NOTA VAN BEANTWOORDING

**Reactie op ingediende zienswijzen tegen het
ontwerp-peilbesluit**

Oosteinderpolder

Peilbesluit Oosteinderpolder 1996

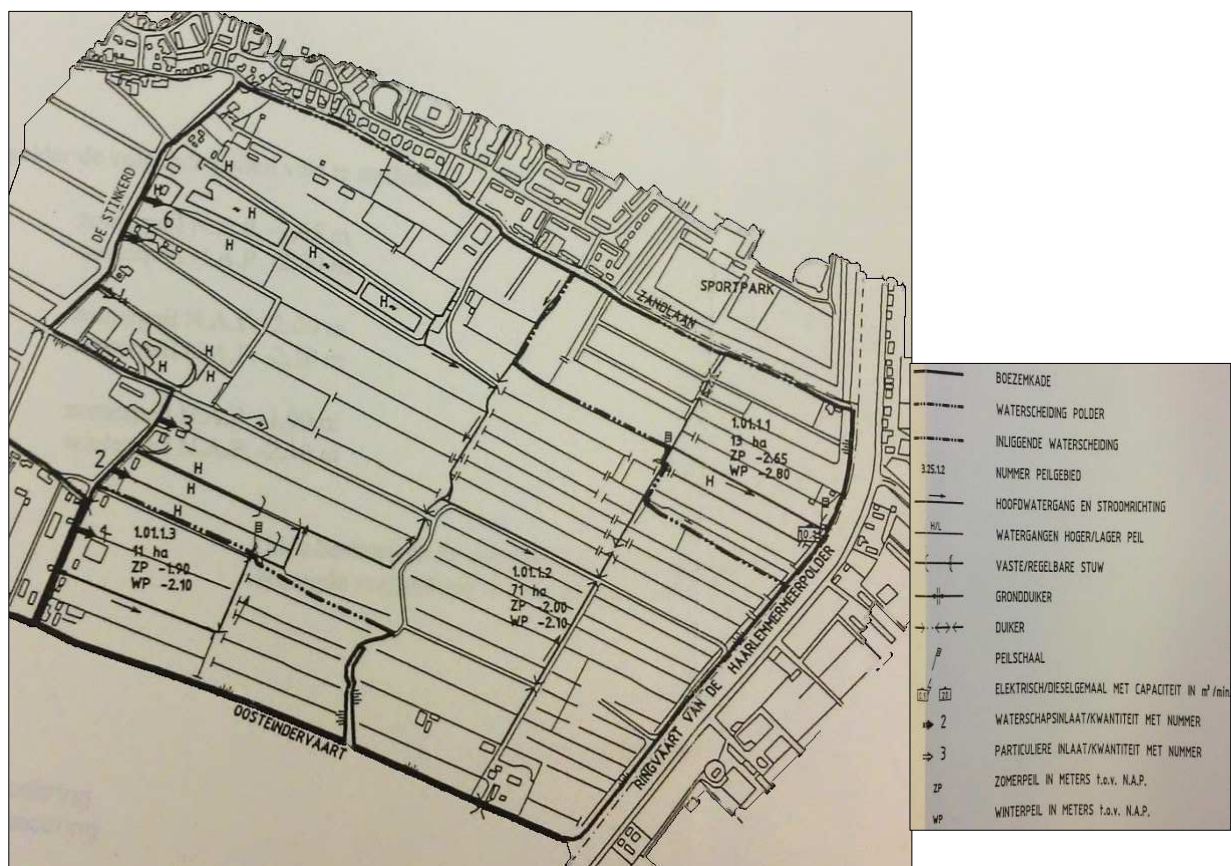
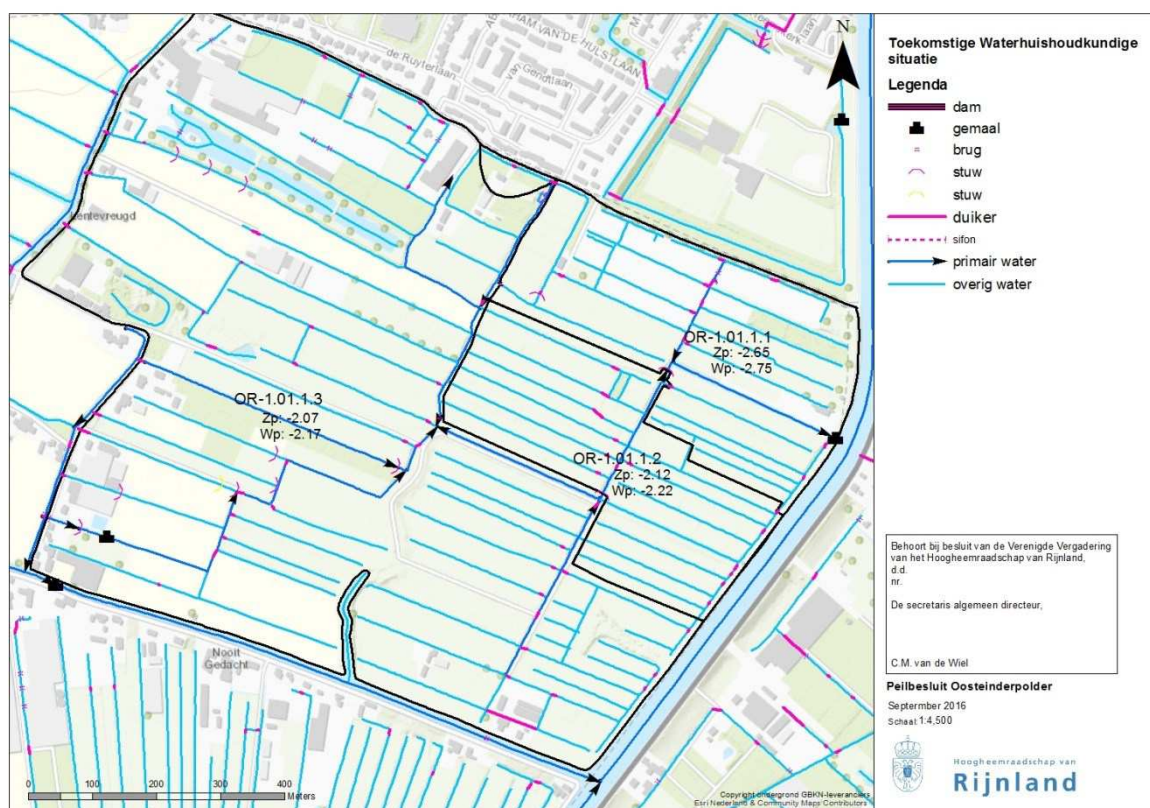
De peilverlaging in peilvak OR-1.01.1.3 is, gezien verlagingen in het verleden, te gering. De indiener wenst een peilverlaging van 5 cm ten opzichte van het huidige peil.

Indiener vraagt op grond van in het verleden toegepaste peilverlagingen om een verlaging van het peil met 5 cm. Hierbij wordt het peil in het voormalige kleine peilvak OR-1.01.1.3 (zie fig 4.1 in de toelichting op het peilbesluit) vergeleken met het nieuwe (grote) peilvak OR-1.01.1.3. Het voormalig peilvak OR-1.01.1.3 is in 2007 opgeheven en het peil wordt hier sindsdien grotendeels door middel van zowel hoogwatervoorzieningen als onderbemalingen beheerd door de ingelanden. Deze peilafwijkingen worden bij de vaststelling van het peil voor het nieuwe peilvak buiten beschouwing gelaten.

Het peil in het nieuwe peilvak OR-1.01.1.3 is gebaseerd op de gewenste drooglegging voor de functie in het peilvak. Als meerdere functies voorkomen, wordt hierin een afweging gemaakt. Verder wordt getracht de maaiveldddaling zoveel als mogelijk te beperken, door peilen slechts indien nodig te verlagen en wordt rekening gehouden met de ervaringen van de ingelanden gedurende de looptijd van het peilbesluit.

Het in te stellen peil in het nieuwe peilvak OR-1.01.1.3 is grotendeels gebaseerd op de functies bollenteelt en grasland. Bollenteelt vraagt een drooglegging van 0,60 - 0,80 m, de drooglegging voor grasland varieert afhankelijk van de grondslag. Voor de betreffende grondslag (zie tabel 2-3) bedraagt de drooglegging 0,85 - 0,90 m. De gemiddelde maaiveldddaling in het peilvak is slechts 0,04 cm per jaar en vindt met name plaats in het oostelijk/lage deel van de polder. Het hoogteverschil in de polder is ca 4 m. Door deze scheve stand van de polder (hoog in het westen, laag in het oosten) is een constante drooglegging moeilijk te realiseren. De ingezetenen hebben tijdens de gebiedsavond in de planvormingsfase aangegeven dat de huidige peilen voldoen. Op basis hiervan is voorgesteld het huidige winter- en zomerpeil te handhaven voor peilvak OR-1.01.1.3. Hiermee wordt een gemiddelde drooglegging van 0.77 m gerealiseerd.

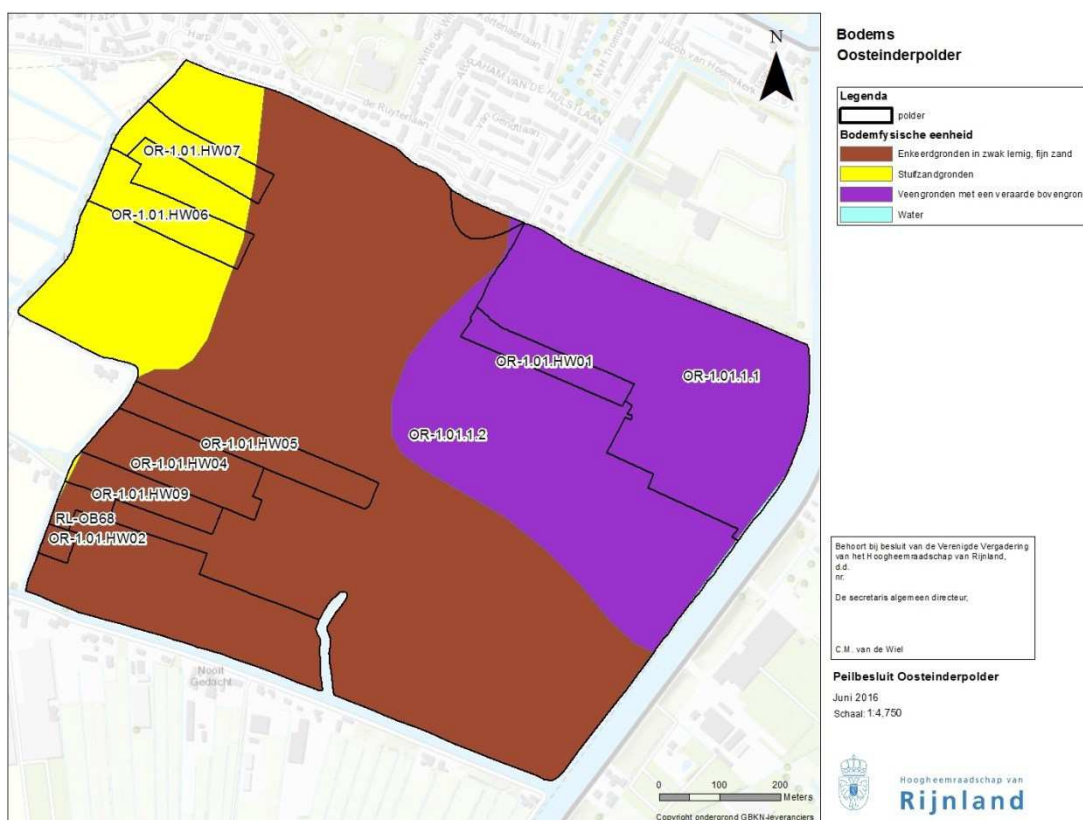
De indiener merkt op dat het inlaten van water soms leidt tot opstuwing lager in het peilvak. De indiener wenst een stringenter beheer van de inlaten.

Inlaten worden beheerd door particulieren en door Rijnland. De Rijnlandse inlaten worden alleen ingezet indien noodzakelijk. Rijnland zal, conform het beleid voor waterkwantiteit en -kwaliteit, in overleg treden met de eigenaren van de particuliere inlaten om de inlaat zoveel als mogelijk te beperken.

Het peilbesluit wordt niet aangepast. Het inlaatbeheer wordt besproken met de eigenaren.
